GRUPPO CONSILIARE FALCONI

Osservazioni tecniche al “Progetto per la realizzazione di un nuovo parco eolico della potenza complessiva di 46,2 MW, che prevede l’installazione di n.7 aerogeneratori da 6,6 MW e di un sistema di accumulo da 18 MW da installarsi nel territorio comunale di Fiumicino, in provincia di Roma.”

Figura 6.14: Indicazione Punti di Vista

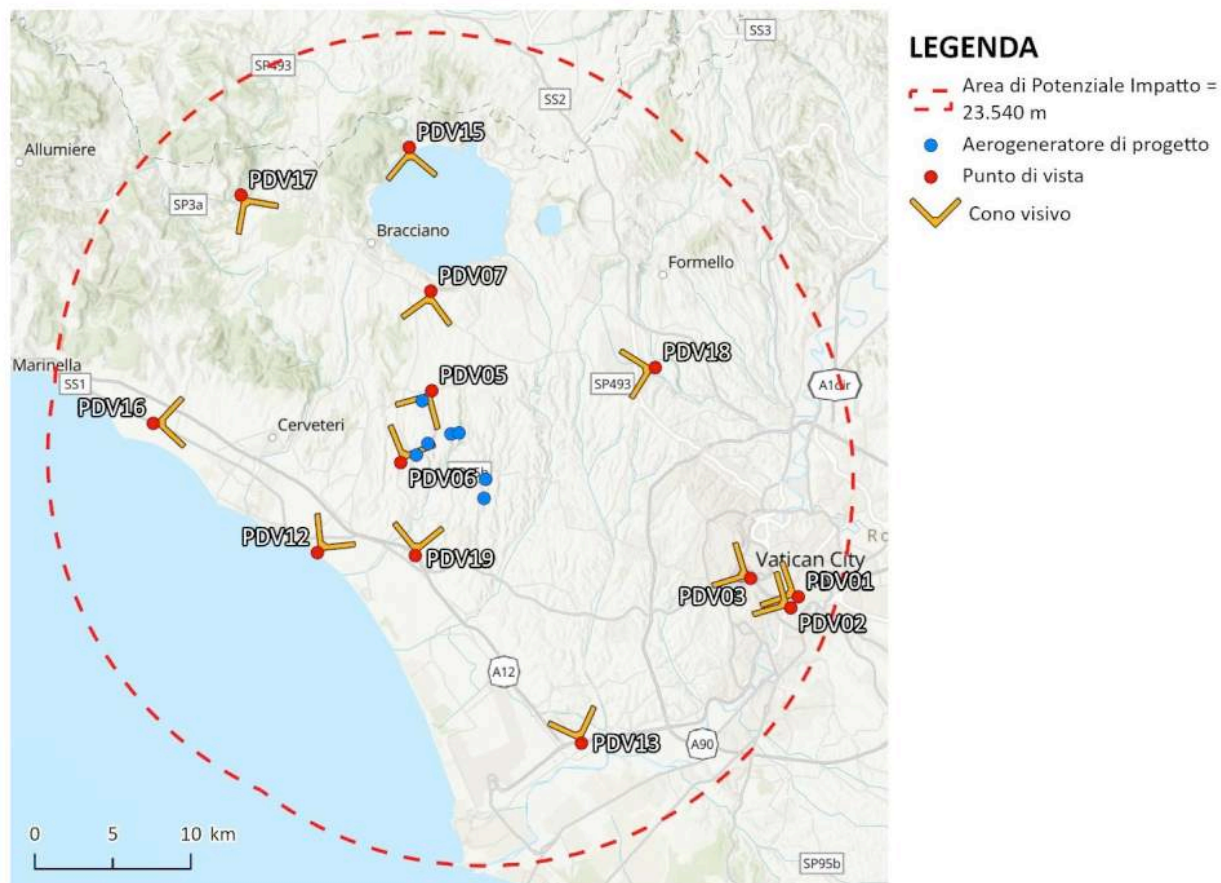
Dall’esame della figura 6.14 (punti scelti) si evince chiaramente che;

I paesi circostanti l'impianto, specialmente quelli più vicini agli aerogeneratori, e comunque interessati anche dal punto di vista amministrativo e paesaggistico **sono stati sistematicamente ignorati** dalla scelta dei punti di analisi. Tra questi citiamo in particolare i centri urbani di Anguillara Sabazia, Cerveteri, Bracciano, Ladispoli, tutti ricadenti entro l'area vasta degli 11 km dai confini degli impianti, individuata dal proponente stesso. (figura 6.13).

Per quanto riguarda i beni archeologici è altresì da rilevare che la relazione paesaggistica ignora totalmente la mancanza di alcuni punti particolarmente importanti, quali ad esempio la "villa claudia" collocata a relativamente breve distanza dall'impianto nel Comune di Anguillara Sabazia, risalente all'età imperiale.

Per quanto concerne i punti c.d. panoramici, la scelta dei punti si fa infine più incomprensibile.

In particolare si nota emergere documentalmente che, malgrado *si scrivesse che elevazione e panoramicità costituivano criteri di scelta* per i foto-inserimenti, i punti a maggiore elevazione, specialmente se vicini agli impianti, siano stati ignorati.

In particolare per quanto riguarda le alture del lago di Bracciano sono stati ignorati tre punti tra i più importanti a tale scopo, ovvero:

1. La cresta dei monti in località "Barattoli" (Anguillara Sabazia), collocata sopra l'omonimo abitato, con coordinate WGS84: (N 42.076 , E 12.242).
2. Il belvedere di Bracciano, la cui notorietà è più che evidente, con coordinate WGS84: (N 42.103, E 12.180)

3. Il sentiero di trekking del Parco Regionale sopra Trevignano, con coordinate WGS84: (N 42.163, E 12.263).

Rilevando come i punti 2 e 3 godano di tutele paesaggistiche ed ambientali proprie (del tutto ignorate dalla relazione) si richiama in particolare con attenzione il punto di osservazione n.1 dell'elenco: Il generatore CST01 infatti è collocato a un'altezza di 150m sul mare. Se si aggiungono i 220m di altezza della pala nel momento di massima elevazione si ottiene la quota di 370m, che è all'incirca quella della cresta del cratere del lago sopra a Barattoli. In relazione a tale punto di osservazione, **non si tratta quindi esattamente di un oggetto discretamente mimetizzato nel paesaggio ma al contrario pesantemente impattante su di esso.**

Quanto al criterio di scelta degli assi viari (che dovevano privilegiare le strade di collegamento tra paesi), in particolare si segnala la scelta del PDV07, collocata su una strada di relativamente scarsa affluenza (via di Santo Stefano) in luogo della ben più importante (e trafficata) Cassia Braccianese, più vicina agli impianti.

riservata ogni ulteriore osservazione si ritiene che l'analisi in oggetto sia gravemente deficitaria, si chiede (e si ritiene che dal punto di vista procedurale si debba) di **integrare l'analisi paesaggistica** con i seguenti foto-inserimenti:

1. Cresta dei monti in località "Barattoli" (Anguillara Sabazia), collocata sopra l'omonimo abitato, con coordinate WGS84: (N 42.076 , E 12.242).
2. Belvedere di Bracciano, con coordinate WGS84: (N 42.103, E 12.180)
3. Sentiero di trekking del Parco Regionale sopra Trevignano, con coordinate WGS84: (N 42.163, E 12.263)
4. Rovine di Villa Claudia, con coordinate WGS84: (N 42.066, E 12.302)
5. Aspetto del campo eolico dalla località "Tragliatella" (angolo più prossimo alla turbina CST05, su cartografia ISTAT).
6. Aspetto del campo eolico dalla località "Ponton dell'elce" (angolo più prossimo alla turbina CST01, su cartografia ISTAT).

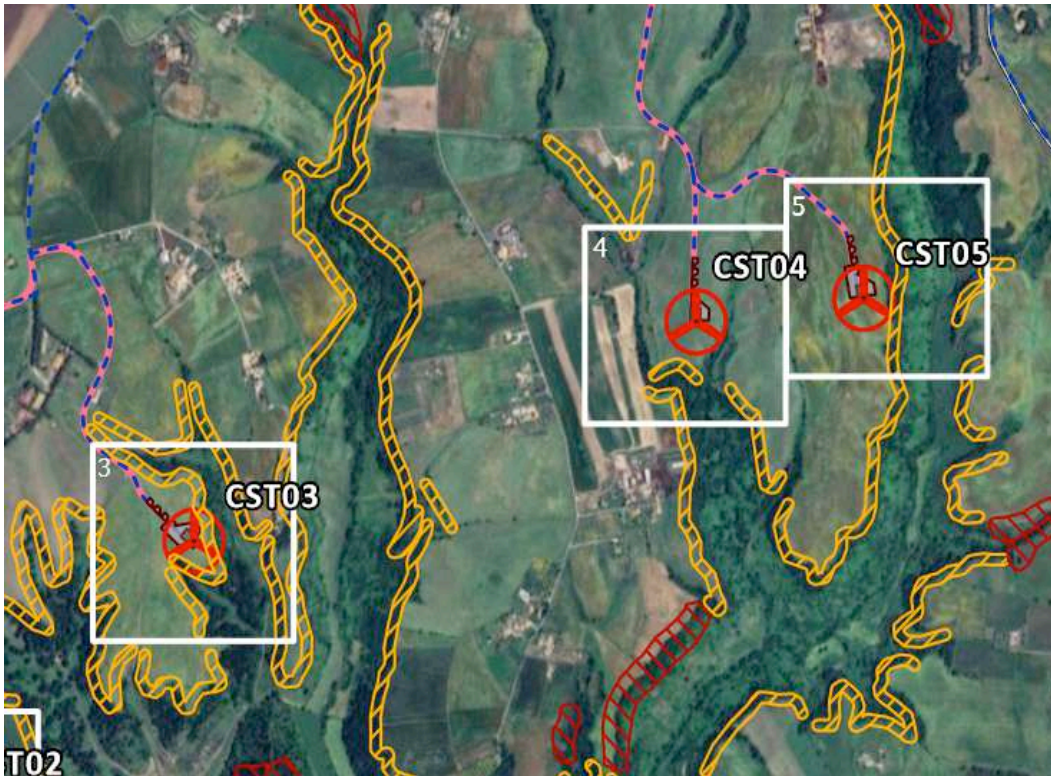
Malgrado la mancanza dei dati in merito, il Piano di Monitoraggio, conformemente alla valutazione di massima di cui sopra **non prende in considerazione alcuna il monitoraggio di punti di approvvigionamento delle acque sotterranee** a monte e a valle delle turbine eoliche (si veda in particolare lo studio delle interferenze a pag. 53 del Piano di Monitoraggio ambientale), quali ad esempio pozzi, anche per uso agricolo e/o domestico.

- **Individuare un congruo numero di punti di campionamento di acque sotterranee** (pozzi, anche a uso agricolo, o sorgenti) sui quali effettuare analisi **quantitative** ex-ante ed ex-post sulla risorsa idrica disponibile.
